Wątek nr 22-11-0025635-03

Dotyczy: Wniosku o uzgodnienie branżowe, naniesienie uzbrojenia terenu i wydanie warunków technicznych usunięcia kolizji w zakresie sieci TAURON Dystrybucja S.A. i TAURON Nowe Technologie S.A. – „Przebudowa nawierzchni drogi gminnej w Jaworku, działki nr 303 i 305”.

Uzgodnienie nr TD/OWB/OMD/UB/EN/306/2022
Data 08.12.2022r.
W oznaczonym terenie określono przebieg*)~~brak~~ urządzeń podziemnych własności TAURON Dystrybucja S.A.
Oddział w Wałbrzychu
Linia napowietrzna widoczna w terenie.
*Niepotrzebne skreślić podpis

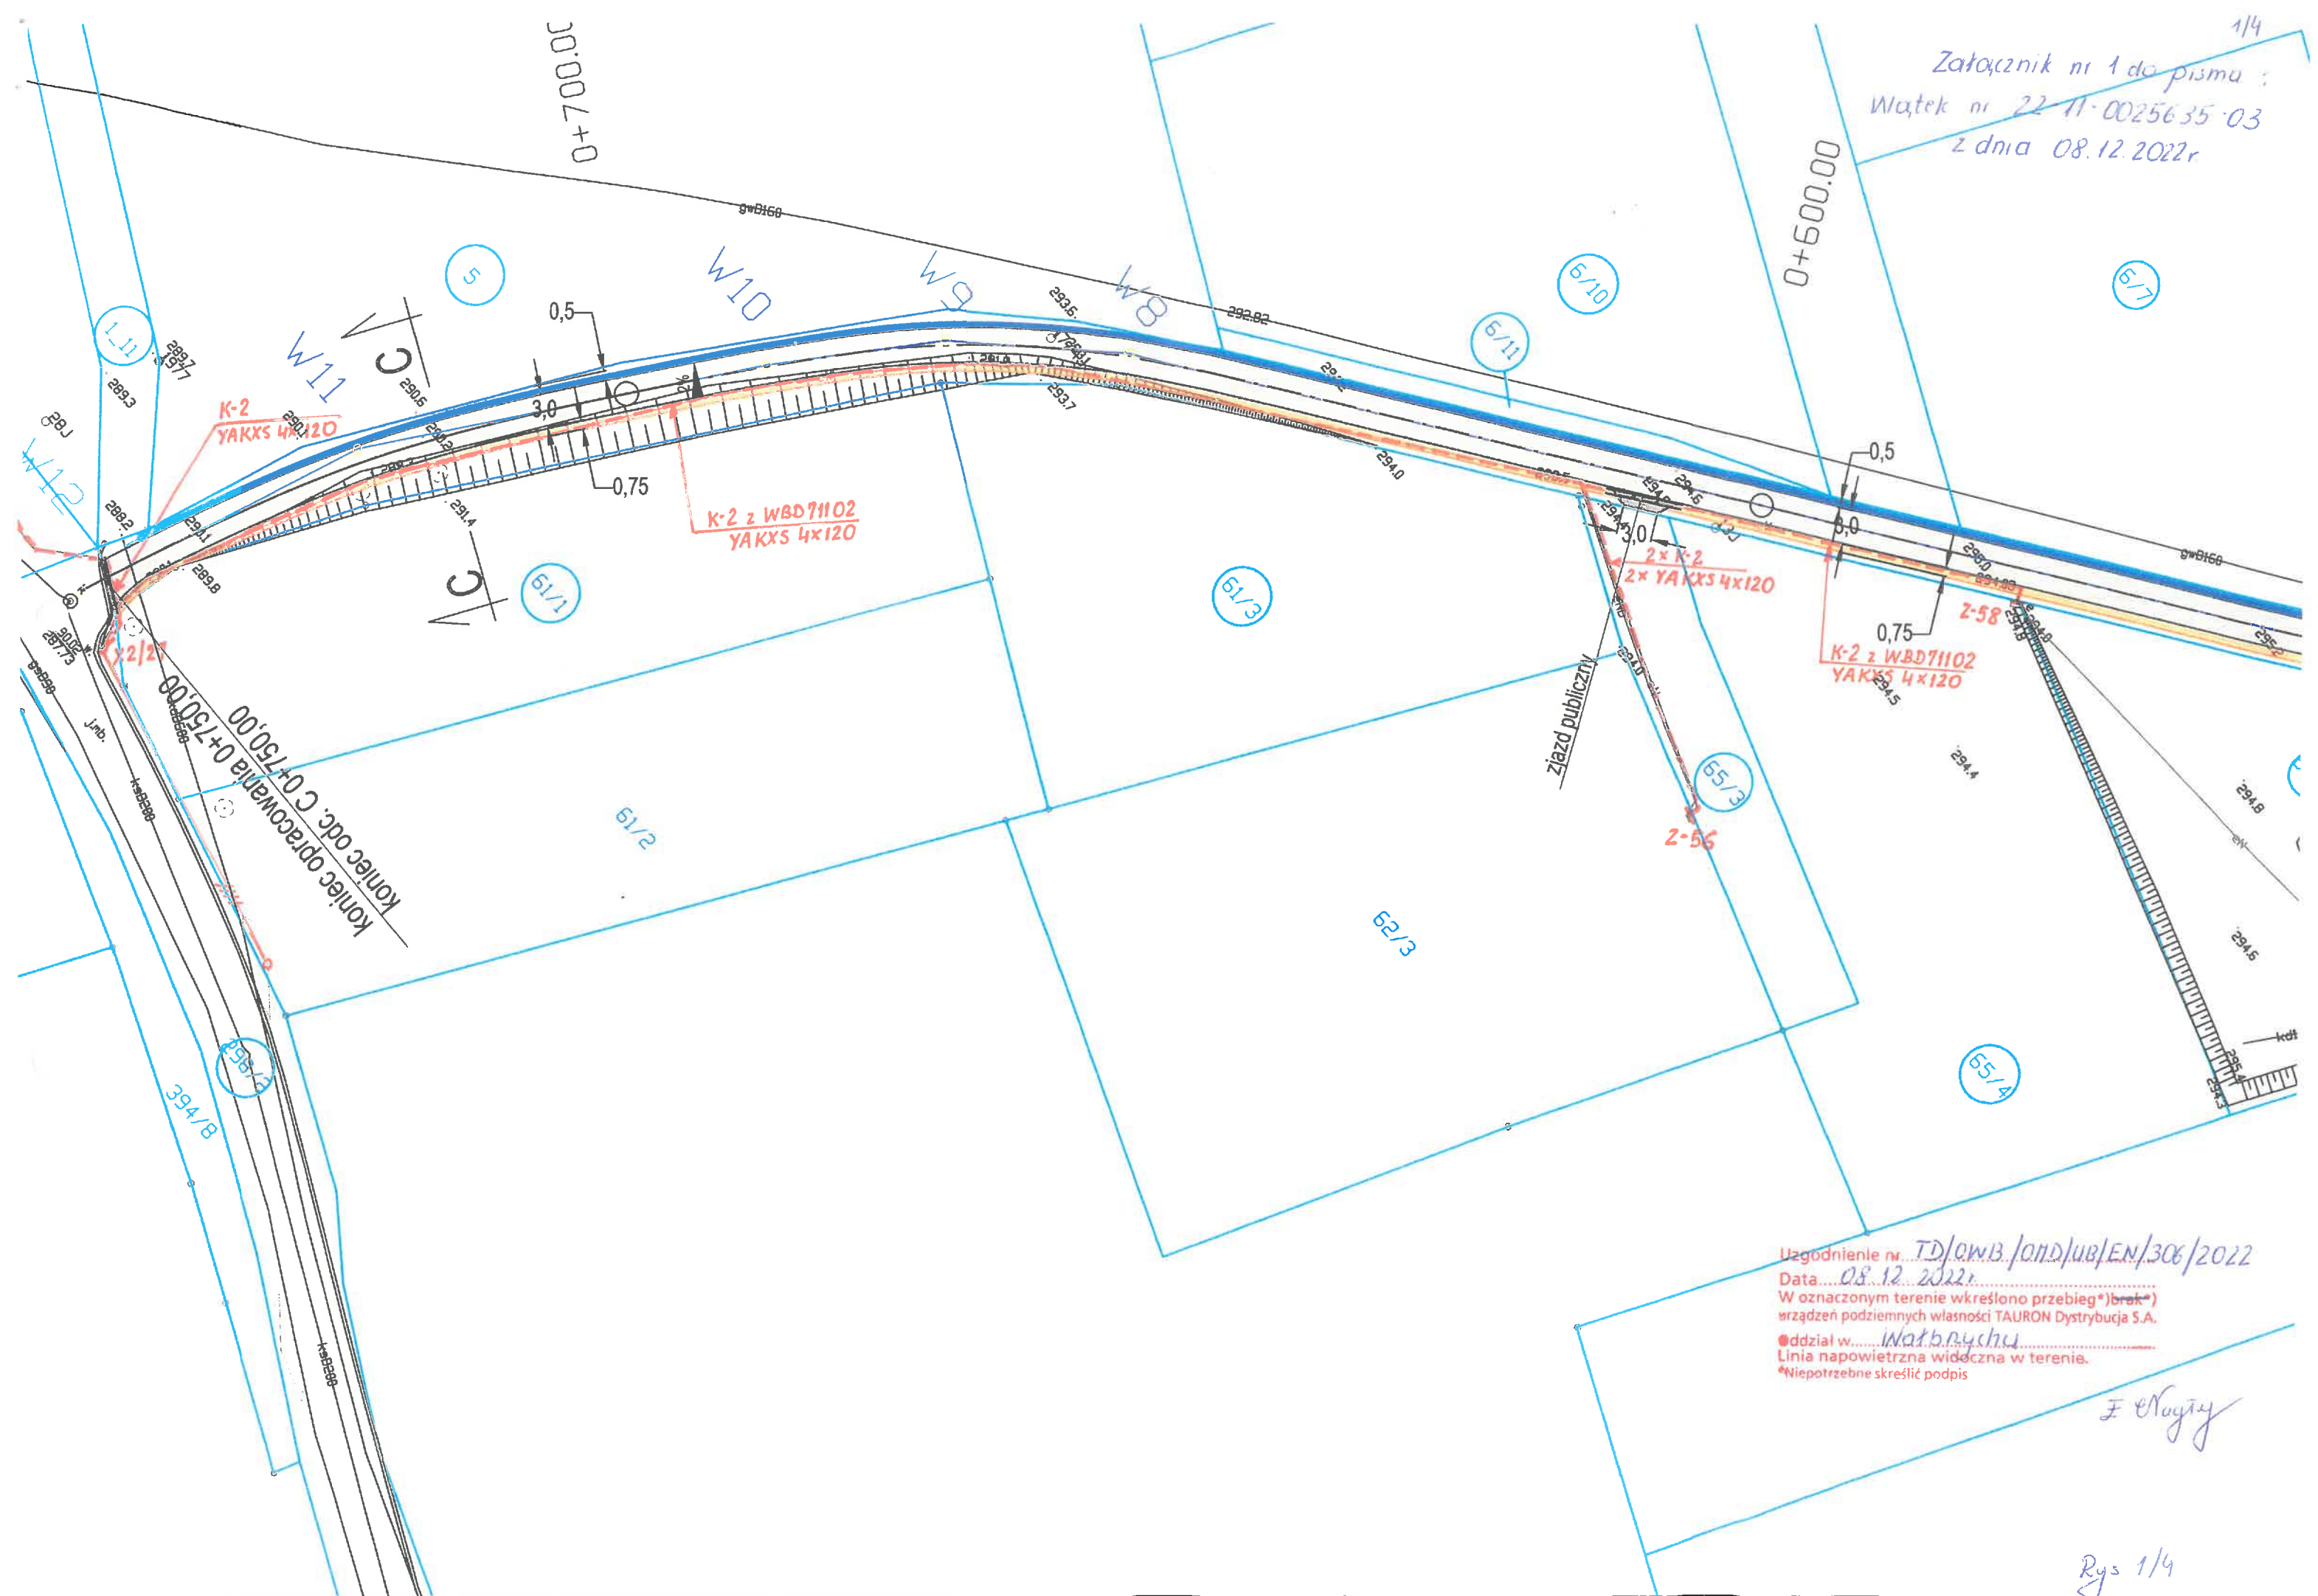
Uzgodnienie nr TD/OWB/OMD/UB/EN/306/2022
 Data 08.12.2022r
 W oznaczonym terenie wkreślono przebieg*)brak*)
 urządzeń podziemnych własności TAURON Dystrybucja S.A.
 dział w Wałbrzychu
 Linia napowietrzna widoczna w terenie.
 *Niepotrzebne skreślić podpis

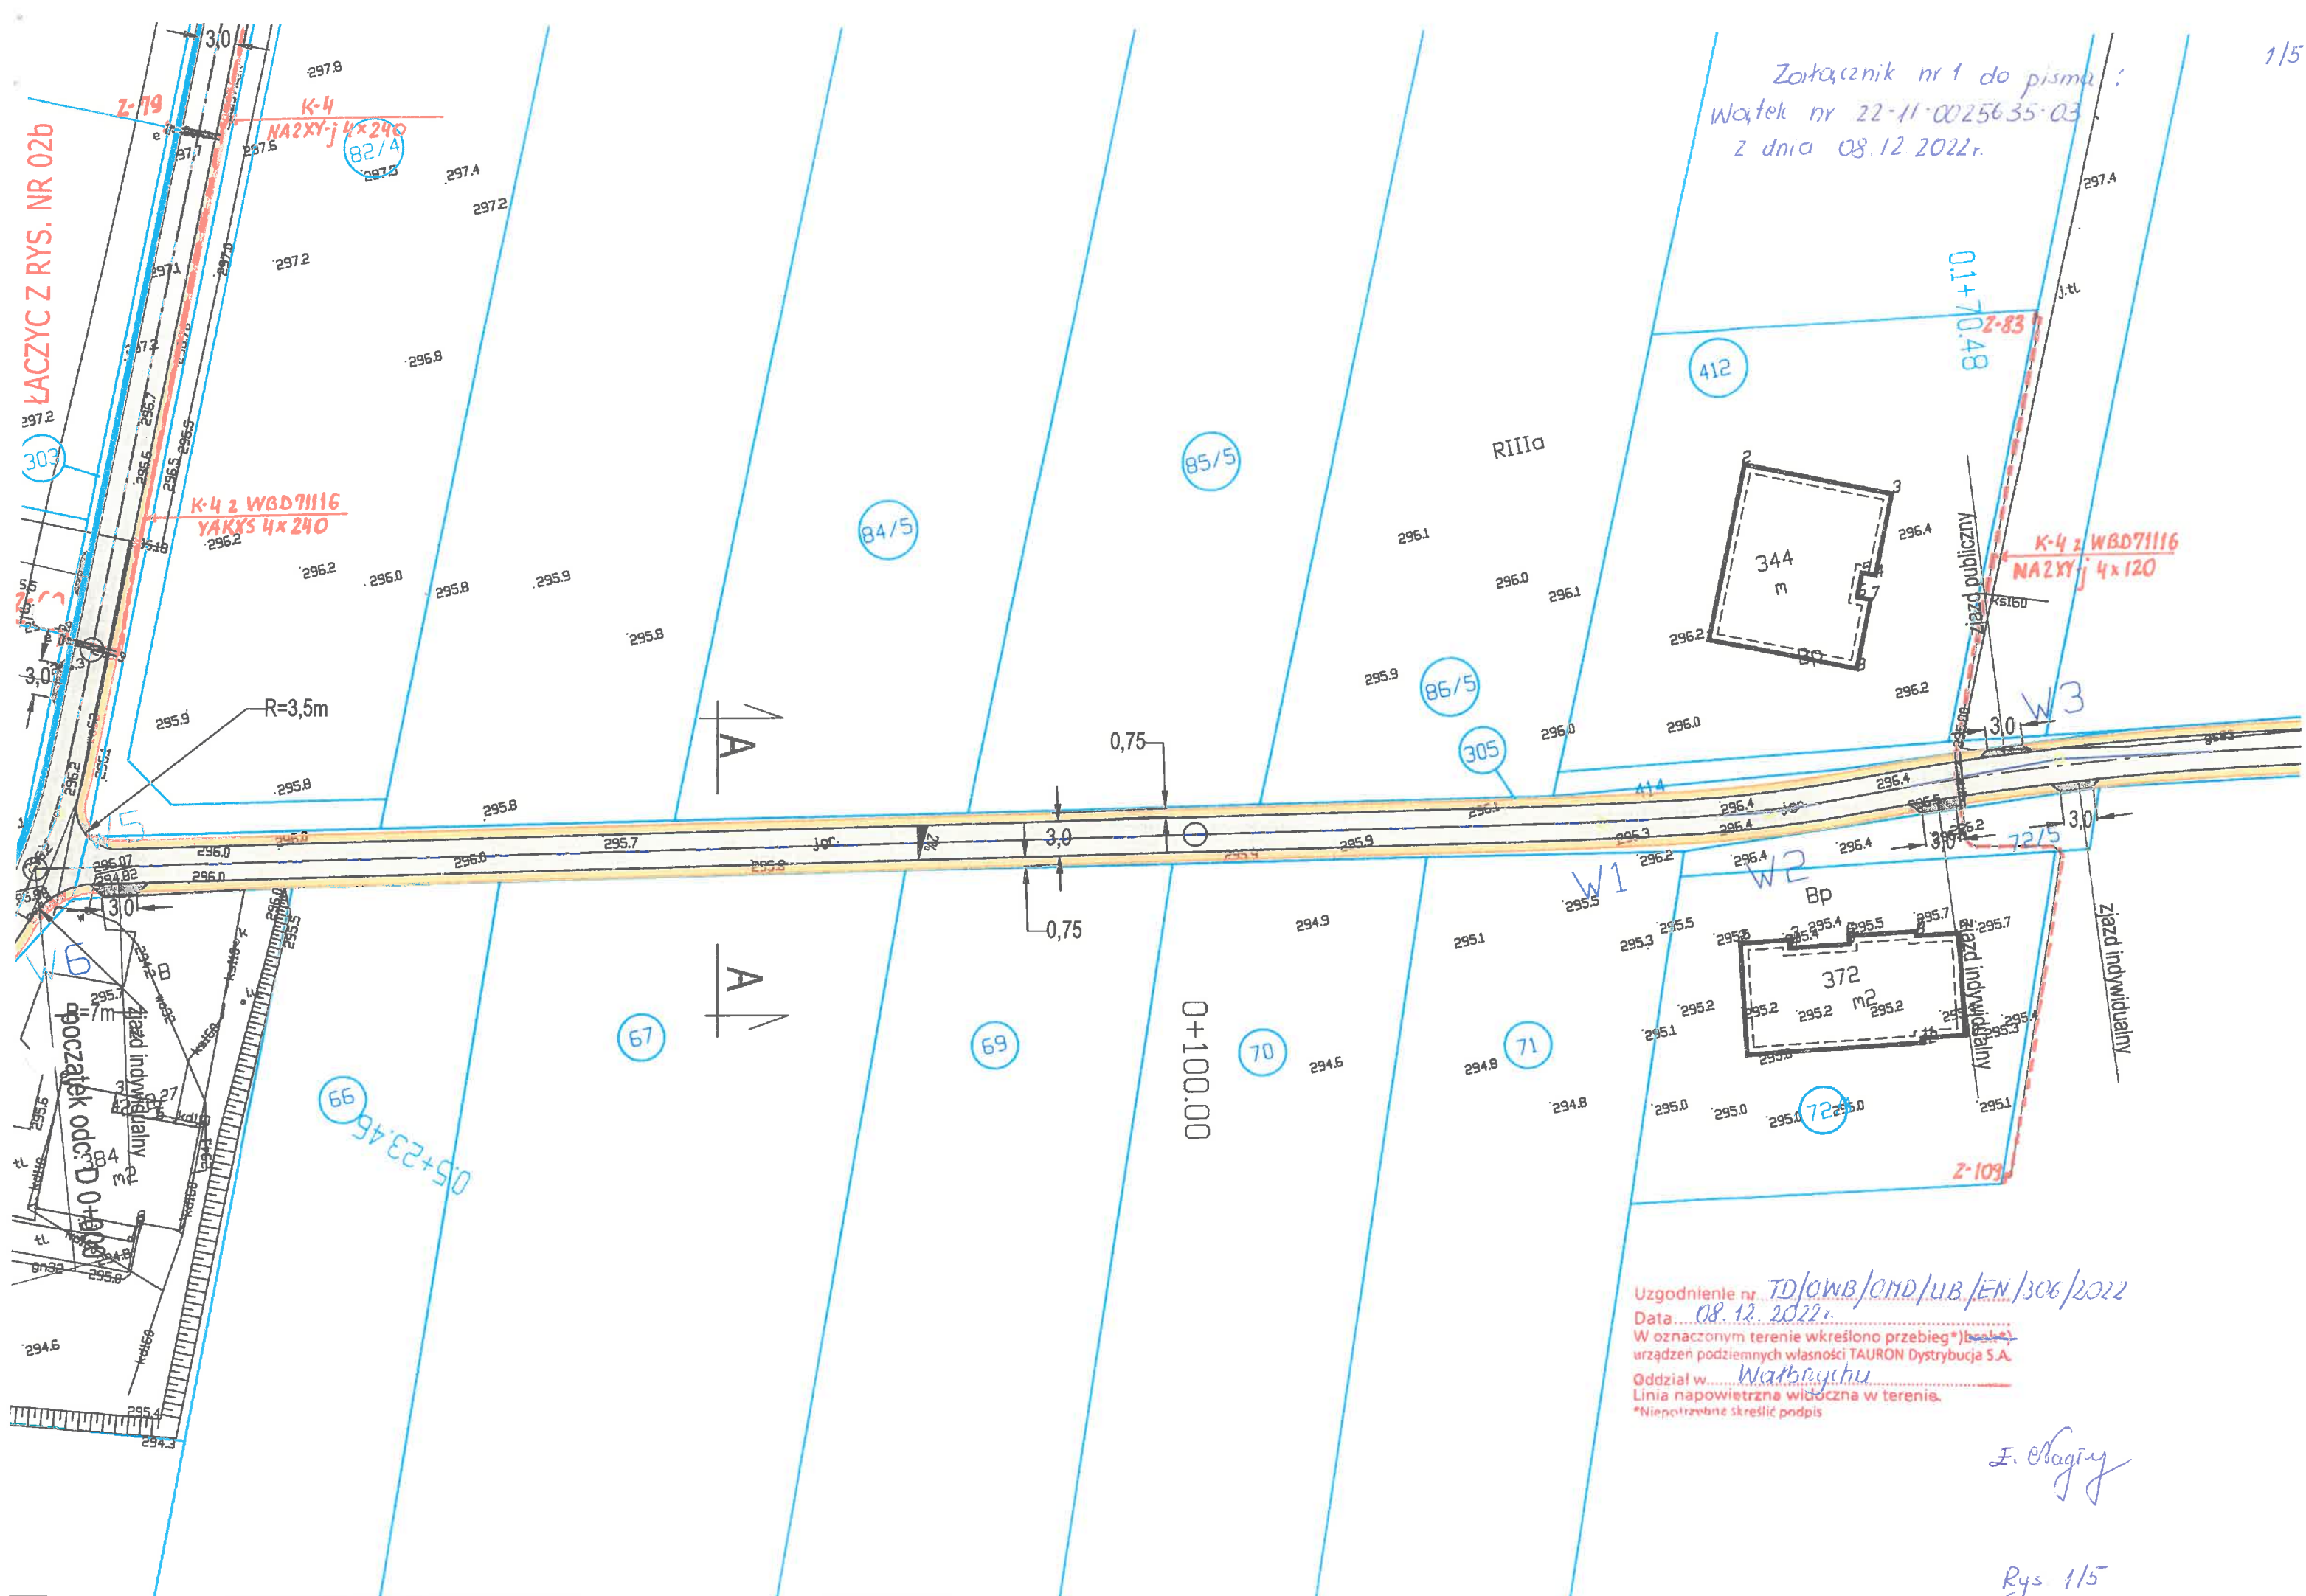
Uzgodnienie nr TD/owB./OND/ub/EN/306/2022
 Data 08.12.2022
 W oznaczonym terenie określono przebieg* (brak*)
 urządzeń podziemnych własności TAURON Dystrybucja S.A.
 *oddział w... w...
 Linia napowietrzna widoczna w terenie.
 *Niepotrzebne skreślić podpis

Uzgodnienie nr TD/OWB/OMD/UB/EN/306/2022
 Data 08.12.2022r.
 W oznaczonym terenie wkreślono przebieg* (---) urzędzeń podziemnych własności TAURON Dystrybucja S.A.
 Oddział w Wąbrzychu
 Linia napowietrzna widoczna w terenie.
 *Niepotrzebne skreślić podpis
